Progetto: S.S. 67 "Tosco-Romagnola" per i lavori di adeguamento del tratto tra la località S. Francesco in Comune di Pelago e l'abitato di Dicomano. Variante di Rufina (FI). Lotto 2A-2B

Procedura: Valutazione Impatto Ambientale

Codice Procedura: 11222

OGGETTO: Procedimento di Valutazione di Impatto Ambientale, integrato ai sensi dell'art. 10, c.3 del D.Lgs. 152/2006 con la Valutazione di Incidenza di cui all'articolo 5 del D.P.R.357/1997, comprensivo dell'autorizzazione paesaggistica di cui all'art. 146 del D.Lgs. n. 42/2004 e della Verifica del Piano di Utilizzo delle Terre e Rocce da Scavo, D.P.R. 120/2017, art. 9, per il progetto: SS 67 "Tosco Romagnola" per i lavori di adeguamento del tratto tra la località S. Francesco in Comune di Pelago e l'abitato di Dicomano. Variante di Rufina (FI). Lotto 2A - 2B.

Foto 9

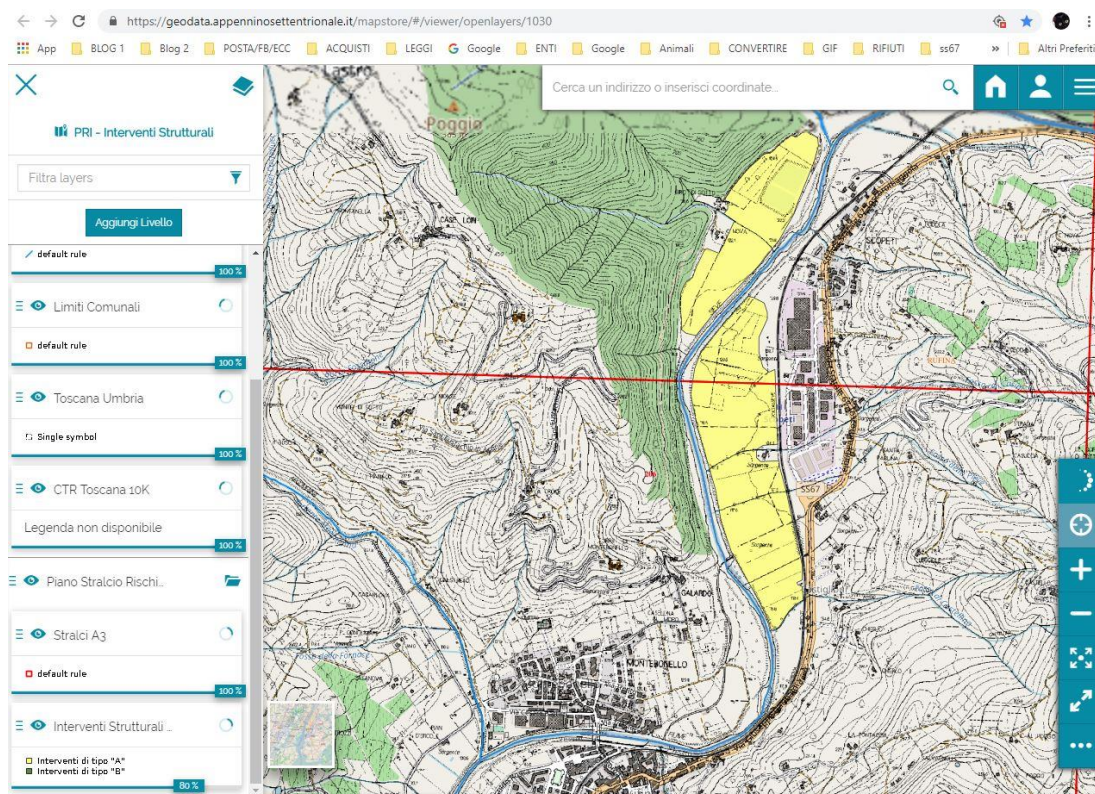
- **Casse di Espansione a Scopeti** ([Ordinanza Commissariale N°122 del 8/9/2022 Regione Toscana](#)).
Foto 9

I piloni del viadotto che esce dalla galleria per congiungersi alla rotatoria di Scopeti, ricadono in gran parte nella cassa di espansione in riva sinistra del fiume Sieve, dividendola in due. **Eventuali volumi compensativi alla naturale espansione dell'acqua in caso di esondazione, e per non aggravare il RISCHIO a valle, da dove vengono recuperati? Lo ribadiamo anche più avanti.**

Foto 17

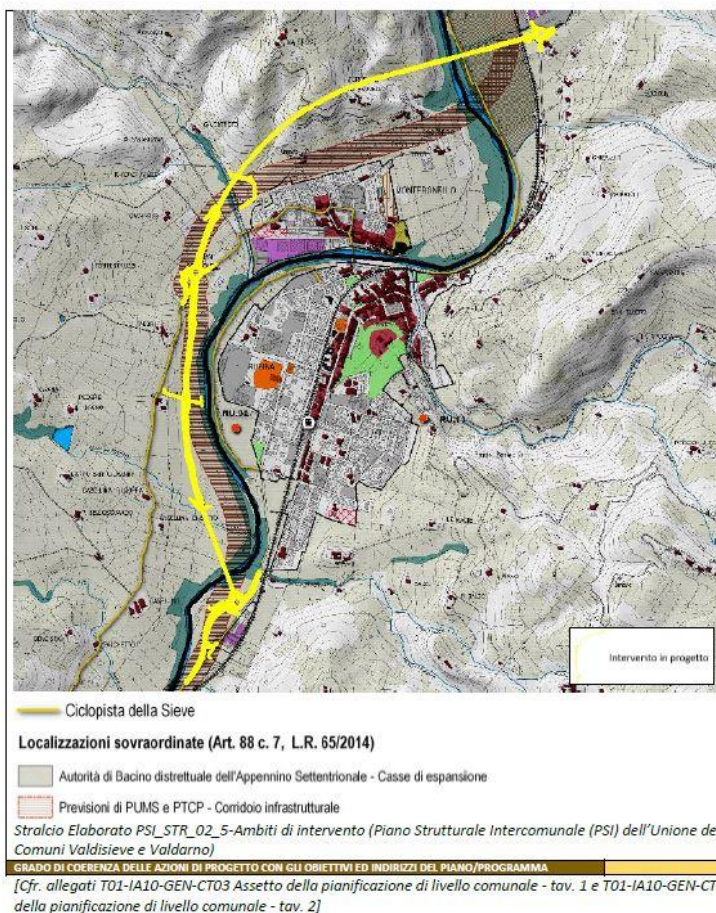
Inoltre percorre un tracciato completamente al di fuori del corridoio infrastrutturale previsto che era stato lasciato abbastanza largo proprio per permettere di adagiarsi il nuovo tracciato, anche se avesse avuto bisogno di qualche correzione, comunque rimanendoci dentro. Foto 17

Foto 21

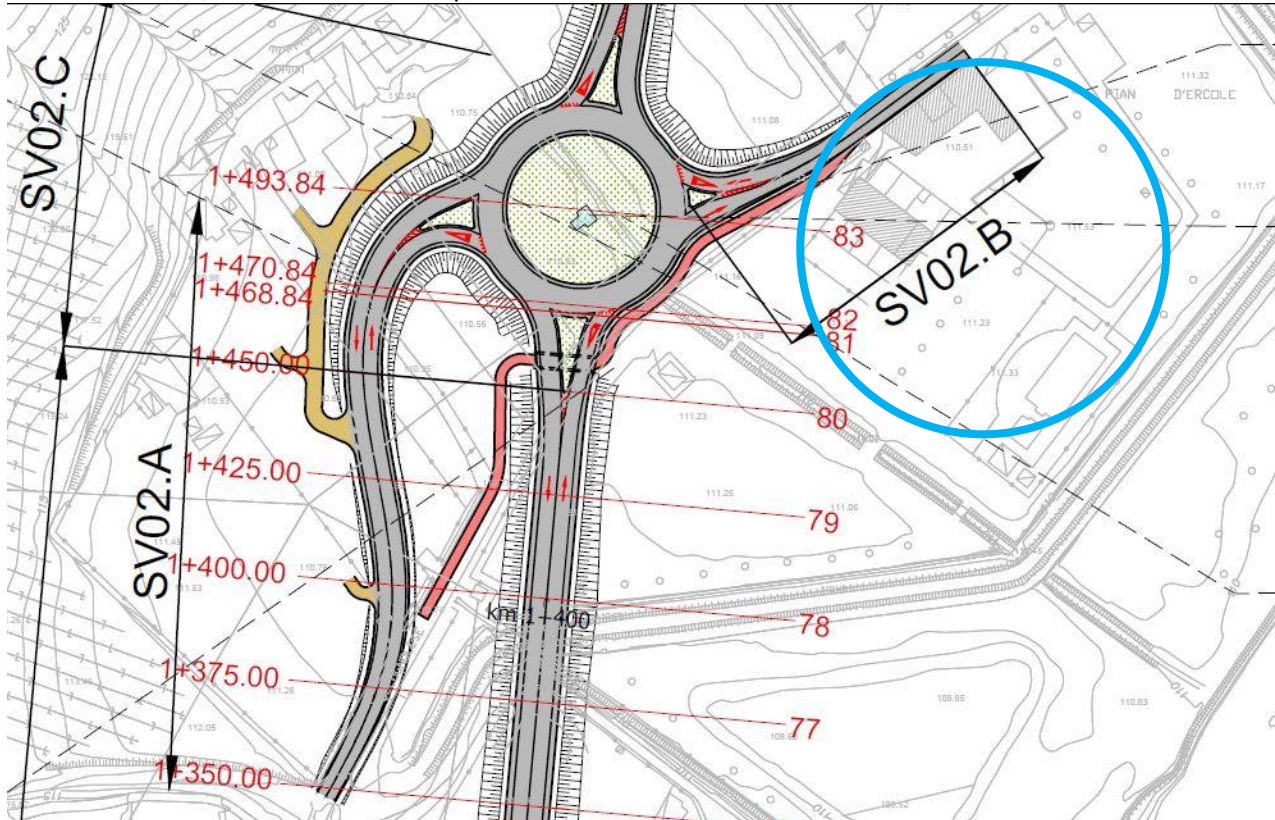
Intanto partiamo dal solito **rilevato** rispetto al piano di campagna: come si vede nelle foto 21 (T011A20GENPP01), 22 (rendering simulato) e 23 (Google Maps), l'**uscita** per Montebonello finisce quasi direttamente dentro alle finestre dell'Albergo Pian d'Ercole Resort (attualmente in vendita – cerchio blu). L'uscita è ancora in rilevato (stando al rendering) e passa proprio davanti al cancello e alle finestre della casa colonica principale (da dove passerà poi anche la mini pista ciclabile), e circa alla stessa altezza della palazzina dei mini appartamenti (subito sulla destra).

Nei campi dove è prevista la rotatoria ci sono diversi **canali di raccolta dell'acqua** proveniente dai campi e vigne sovrastanti, anch'essi pieni di fossi che si ricollegano a quelli in piano che poi defluiscono in Sieve. I 2 fossi principali rimangono completamente **TOMBATI** (come si evince dalle planimetrie) a causa: uno della rotatoria stessa, uno sia dallo svincolo ovest che dal tracciato principale (tutti in rilevato) minimo di 4 metri. Soprattutto quello sotto la rotatoria è già oggi causa anche di allagamenti dei campi durante piogge intense perché il materiale che viene portato dalla collina tende ad ostruirlo lungo il percorso, formando dei tappi. Che il materiale, durante la pioggia, venga trasportato dall'alto verso il basso sembrerebbe cosa palese da capire, a meno che non si faccia passare una tubazione enorme sotto strada fino alla Sieve (che piano piano però si riempirebbe, i contadini di quegli orti lo sanno bene, basta chiederlo a loro), ma non ci sembra di aver capito che sia così. Quindi quando ci saranno piogge intense quel punto costretto tra i rilevati di rotatoria, uscite e tracciato, diventerà una bella piscina.

Foto 24 pozzi e derivazioni

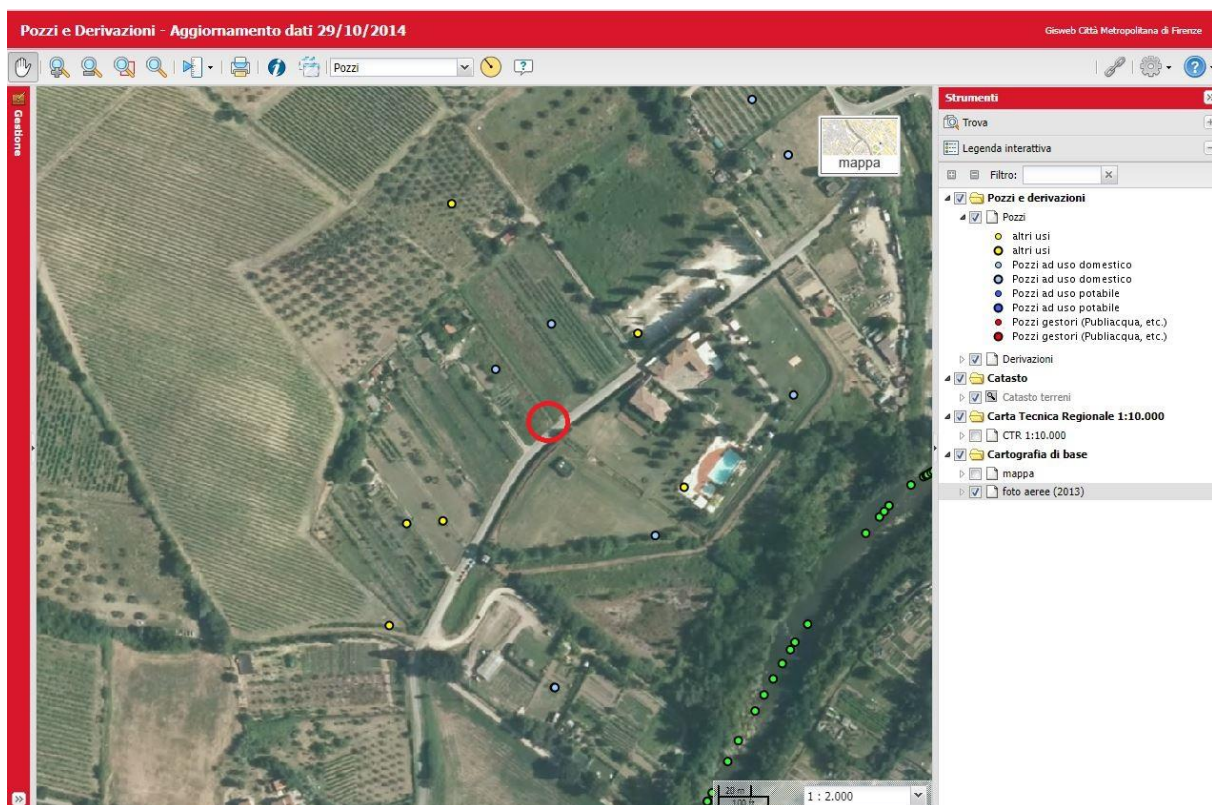
Addirittura un POZZO, a servizio di 3 famiglie (oltre agli orti) che vi hanno la residenza, RESTA completamente SOTTERRATO sotto la ROTATORIA. Stiamo scherzando? Foto 24

Nella foto sopra l'immagine della [mappa](#) dei pozzi e derivazioni della Città Metropolitana di Firenze, che tuttavia non è aggiornata, oltre a quello in rosso ne mancano anche altri (l'ultimo aggiornamento risale al 2014).

Foto 9 planimetria delle interferenze

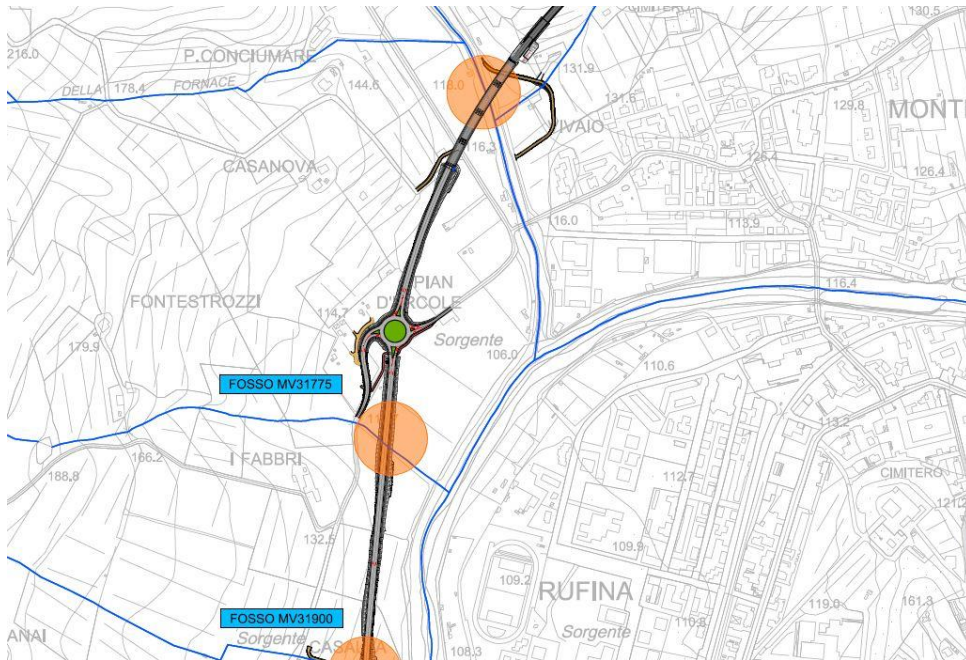
Stando al documento T00ID01IDRCI01A (planimetria delle interferenze), si fa notare che oltre ai punti evidenziati nei cerchi di colore arancio (che riguardano i fossi che il tracciato incontra lungo tutto il percorso – foto 9), ai fini delle interferenze nella zona di Pian D'Ercole (dove ribadiamo c'è un Albergo – Pian D'Ercole Resort) formato da una casa colonica con torretta oltre ad un altro immobile di più recente costruzione dove ci sono i miniappartamenti dell'Albergo (il tutto circoscritto da opere a difesa per il rischio idraulico), ci sono altri fossi di raccolta acque dei campi soprastanti (già accennato nelle precedenti Osservazioni).

In particolare proprio a ridosso della rotatoria di Pian D’Ercole, delle uscite e del tracciato. Ribadiamo che durante i periodi piovosi (anche intensi da qualche anno a questa parte, dovuti certamente al cambiamento climatico in atto), questi FOSSI che non hanno nessun nome, eccetto quello dato dai contadini del luogo, sono di primaria importanza, ma sembrano rimanere tombati dalla realizzazione dell’opera. Ciò comporterà oltre a far diventare delle pozze immense i campi che ne rimarranno allagati, che sarà pericoloso per chi transiterà sulla vecchia Via Colognese, dove c’è anche una postazione di cassonetti per i rifiuti urbani. Proprio a lato di questi, tra la cabina ENEL e i cassonetti, c’è un fosso che fa defluire l’acqua in Sieve (si vede anche da Google Maps – foto10). Che raccoglie l’acqua dei campi che si incanala lungo il fossetto lungo strada passando sotto la strada.
